ORD.: Nº **76**  
 ANT.: Res. Ex. SMA Nº18/ROL F-041-2016, que acompaña respuesta del titular SQM SALAR S.A. y remite antecedentes a DGA para su revisión.

MAT.: Envía respuesta a lo requerido.

**DE: SR. CARLOS ESTÉVEZ VALENCIA  
 DIRECTOR GENERAL DE AGUAS - MOP**

Se da respuesta técnica a lo solicitado en la Resolución Ex. Nº18/ROL F-041-2016, que se refiere a las respuestas de SQM Salar S.A. al Oficio Ord. DGA Nº116/2017.

**Figura N°1:** Niveles históricos medidos bajo referencia en el pozo L3-2.

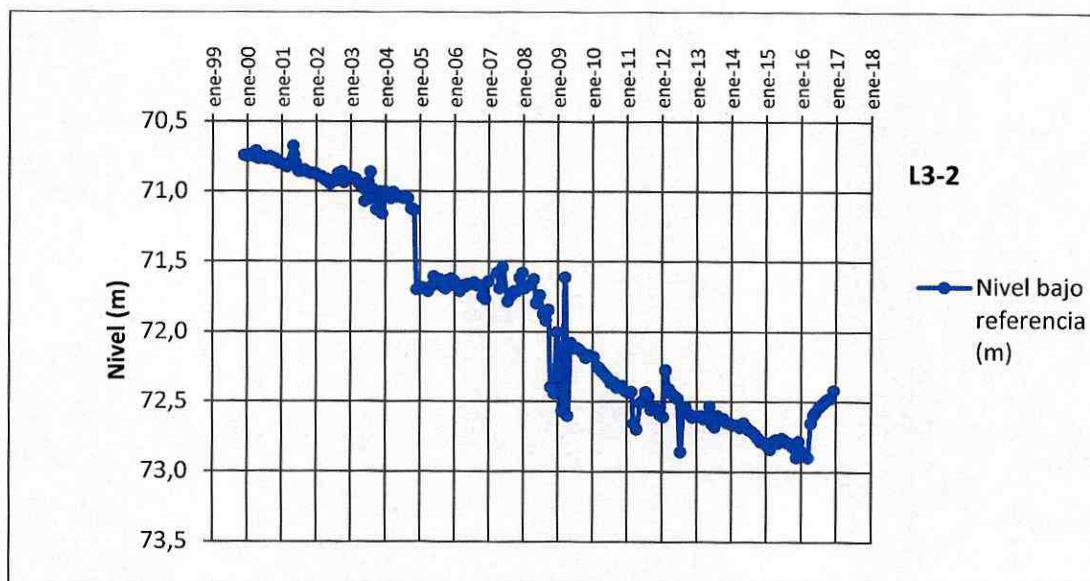
En lo específico, para la respuesta a la observación 1.2 que se refiere al Cargo N°2 (*Afectación progresiva del estado de vitalidad de algarrobos en el área del pozo Camar-2*), los datos aportados por el titular permiten verificar que en el pozo L3-2 (**Figura N°1**) los niveles freáticos han estado por debajo de los 70 metros en todo el período monitoreado (nov/1999 a dic/2016), y desde el inicio del proyecto en el 2007 el nivel ha descendido aproximadamente 1,2 metros.

**Figura N°2:** Niveles históricos medidos bajo referencia en el pozo L3-16.

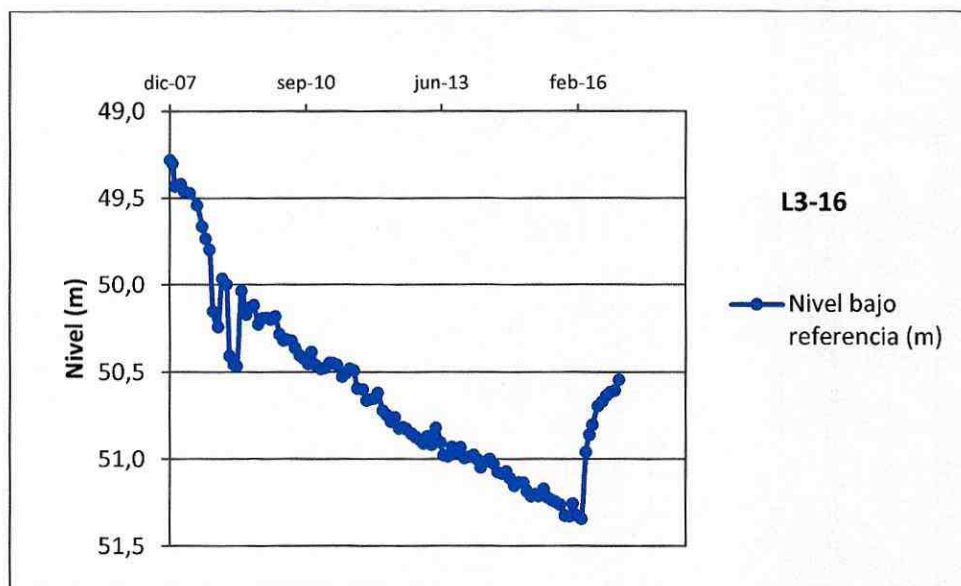
Para el pozo L3-16 (**Figura N°2**) se verificó que los niveles freáticos han estado en torno a los 50 metros de profundidad durante todo el período reportado (dic/2007 a dic/2016). La **Figura N°3** muestra que, respecto del valor inicial, los descensos han alcanzado magnitudes de hasta 2 metros.

**Figura N°4:** Comparación entre datos medidos en el pozo 1024 con los umbrales constantes estimados por SQM (las dos líneas continuas inferiores) y los umbrales constantes recomendados por DGA (las dos líneas segmentadas superiores).

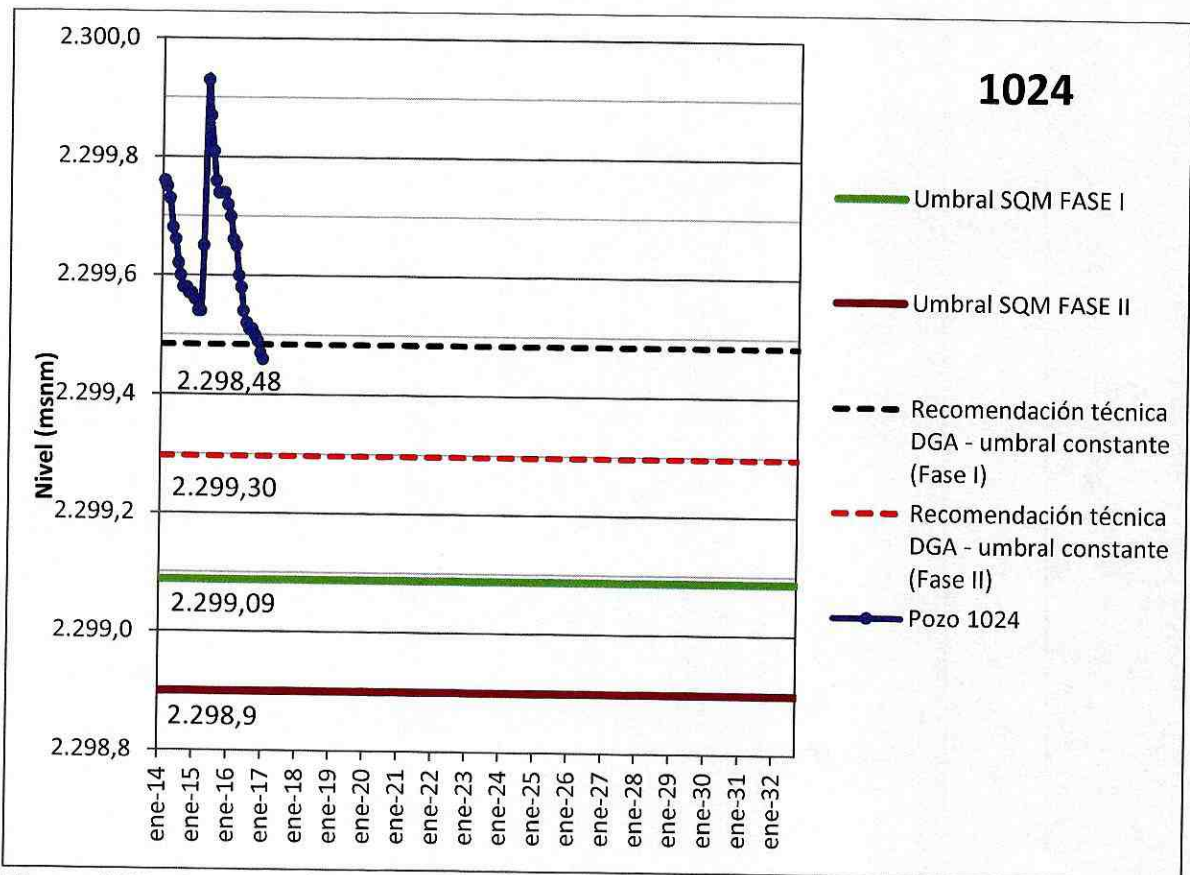
Así, la Fase II que propone SQM para los pozos del PC del Sistema Peine aloja en su concepción una situación extrema de los descensos. Tal como SQM ha propuesto, los umbrales para los pozos 1024, L10-11 y L10-4 están lejos de prestar la utilidad real que se requiere para un instrumento preventivo de efectos no previstos sobre los sistemas a proteger. Para graficar lo anterior, se compararon los niveles medidos en el pozo 1024 con los umbrales constantes propuestos por SQM y con los nuevos umbrales calculados por DGA en base a la misma metodología seguida por SQM, pero aplicada a la serie completa de umbrales escalonados determinados por el titular RWL para el pozo PN-08B. Para construir los umbrales escalonados se utilizaron los desfases de traslado (Tabla 2 del Anexo 4.1) y las desviaciones estándar total estimadas por SQM Salar S.A. para generar el umbral Fase I (Tabla 4 del Anexo 4.1).

En la **Figura N°4** se comparan los datos medidos en el pozo 1024 con los umbrales fijos estimados por SQM y con los umbrales fijos determinados por DGA considerando el primer escalón de los umbrales calculados por RWL. La gráfica permite verificar la activación de la Fase I en el pozo 1024 de SQM (2 cm bajo el umbral Fase I calculado por DGA).

**Conclusión 2:** Si se opta por establecer umbrales fijos para las Fases I y II como postula el titular (SQM), DGA recomienda considerar la situación más conservadora para el medio ambiente, esto es, las magnitudes consignadas en las Tabla A.1, B.1 y C.1 del ANEXO N°1 de este Oficio para los pozos 1024, L10-11 y L10-4, respectivamente. En caso de optarse por umbrales escalonados, DGA recomienda considerar las magnitudes consignadas en las Tabla A.2, B.2 y C.2 del ANEXO N°1 para los pozos 1024, L10-11 y L10-4, respectivamente.

**Figura N°5:** Comparación entre datos medidos en el pozo 1024 con los umbrales constantes estimados por SQM (las dos líneas continuas inferiores) y los umbrales escalonados recomendados por DGA (las dos líneas segmentadas superiores).

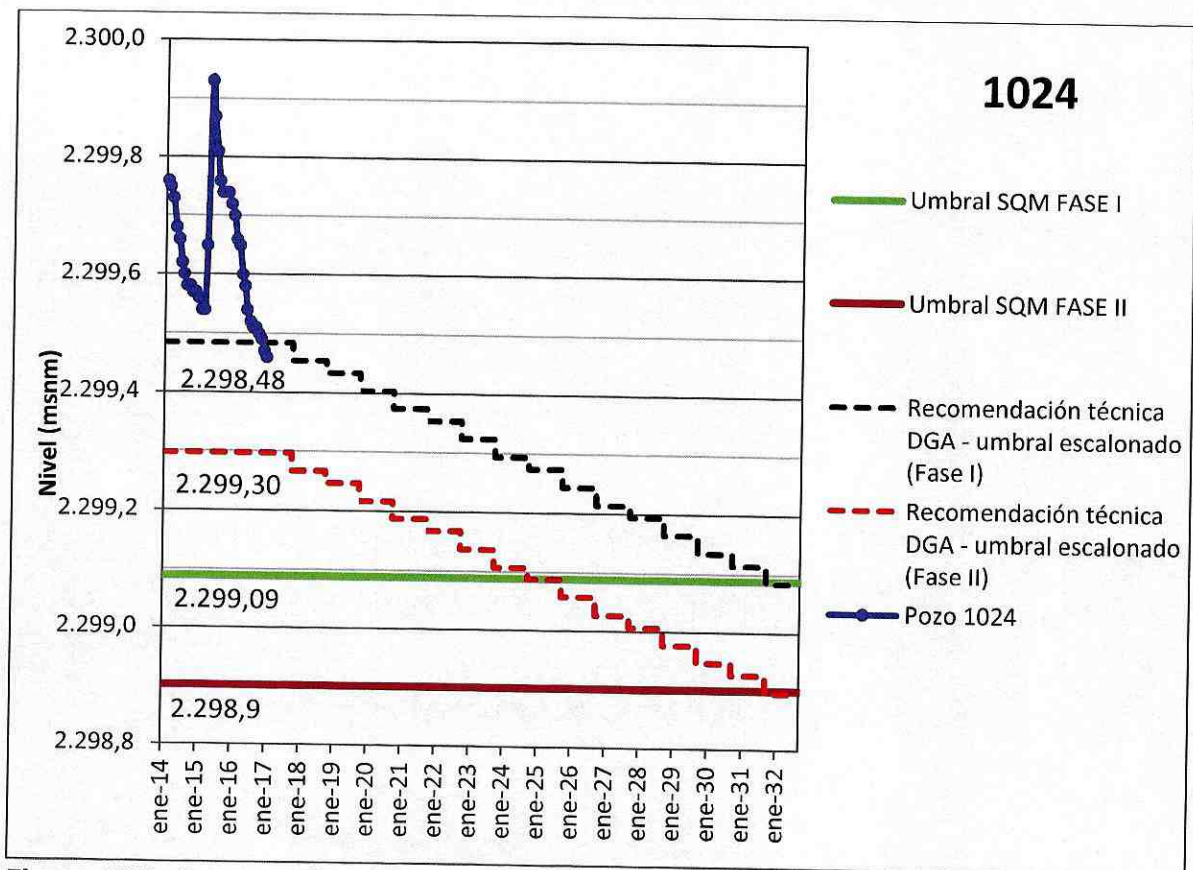
En la **Figura N°5** se comparan los datos medidos en el pozo 1024 con los umbrales fijos estimados por SQM y con los umbrales calculados por DGA en base a cada escalón determinado por RWL para el pozo PN-08B. Para el tiempo que resta de ejecución del proyecto, se utilizó igualmente los escalones del año 1 al 16 (que aplicarían entre 2016 y 2032).

**Figura 1-1:** Comparación entre datos medidos en el pozo L10-11 y pozo L10-4 con los respectivos umbrales constantes estimados por SQM y los umbrales constantes recomendados por DGA.

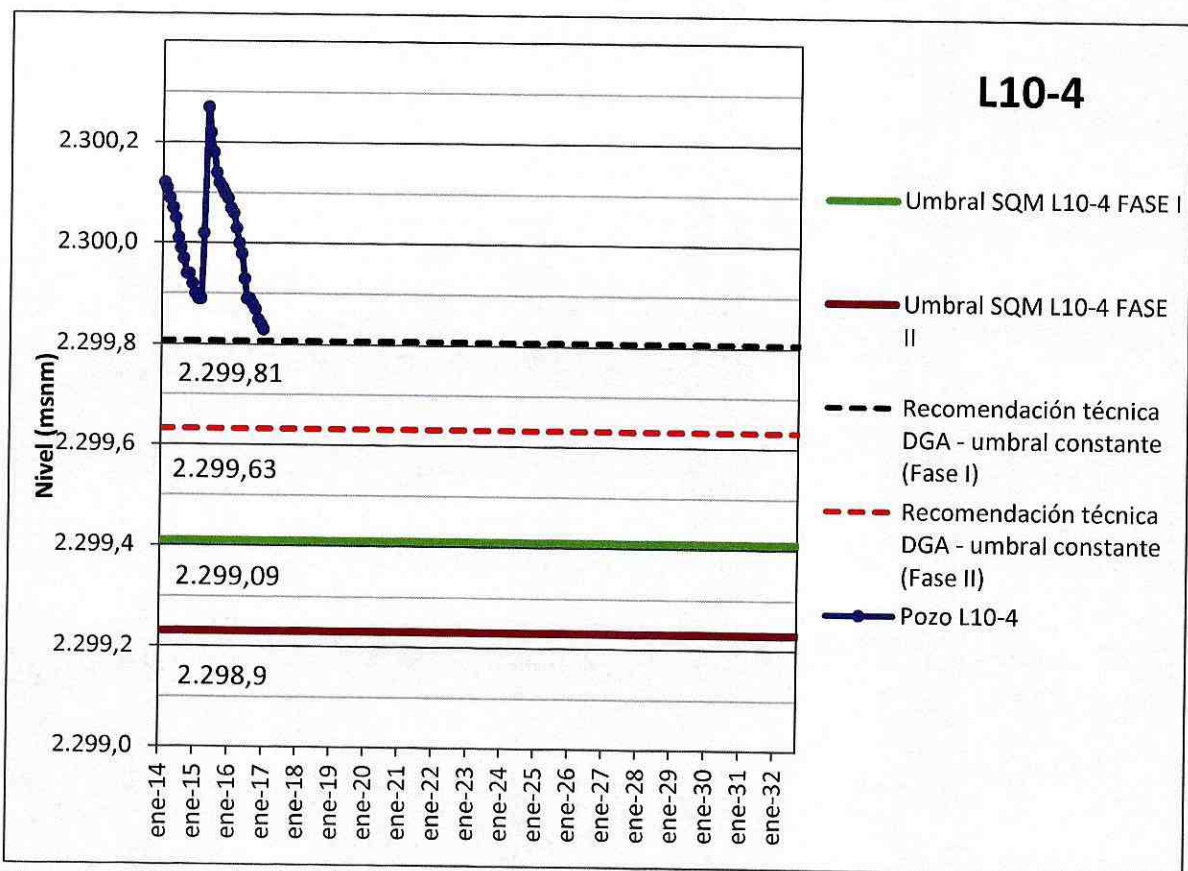
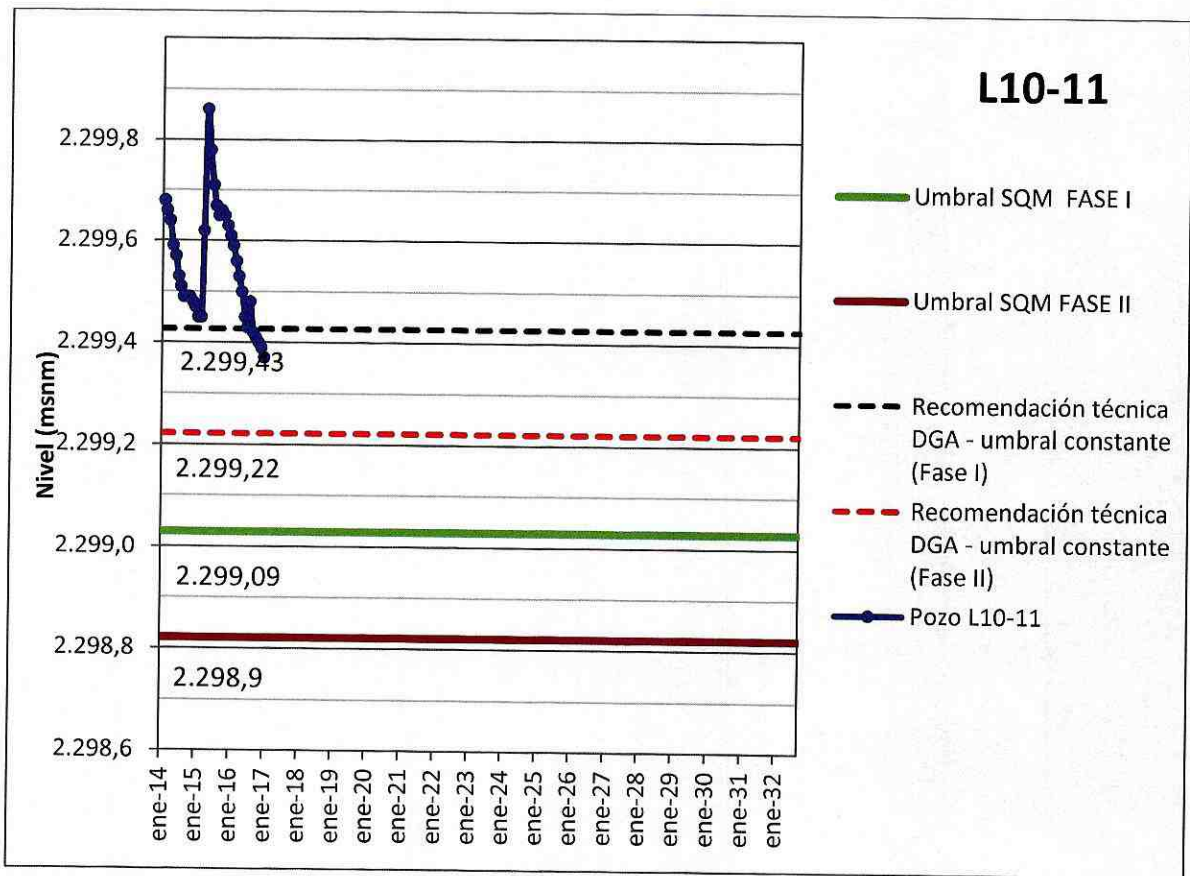
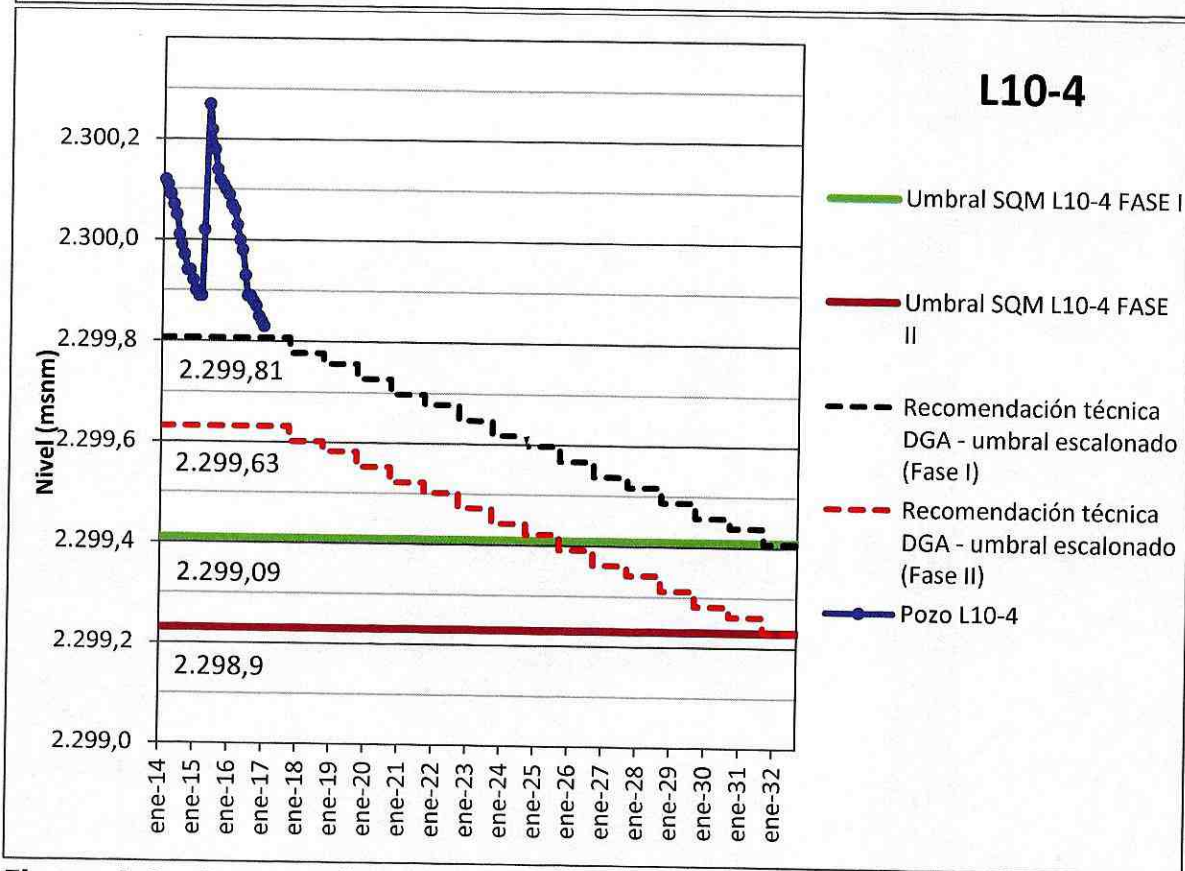
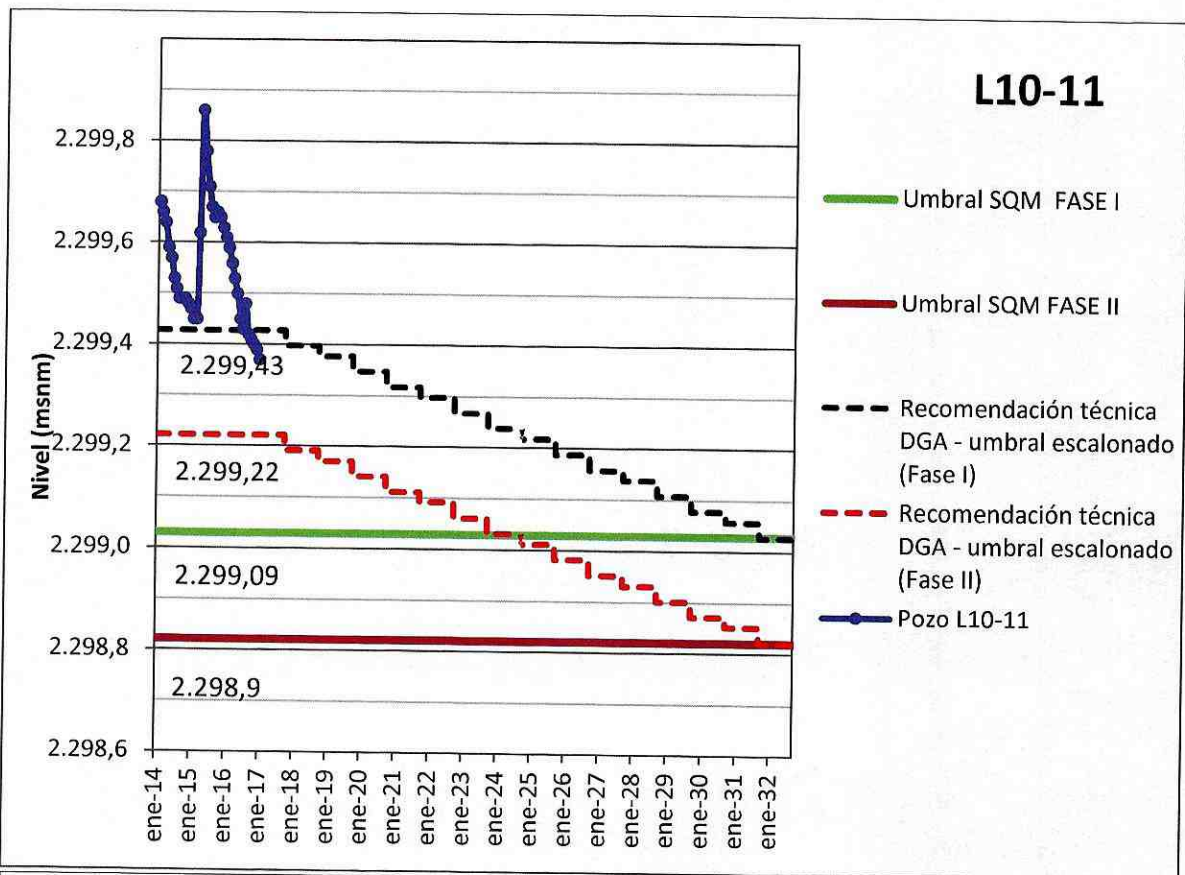
Los datos tabulados para ambos umbrales calculados (fijos y escalonados), se incluyen en el ANEXO N°1. En dicho ANEXO también se incluyen los gráficos y umbrales para los otros dos pozos propuestos por SQM Salar S.A. en el Sistema Peine, a saber, pozos L10-11 y L10-4.
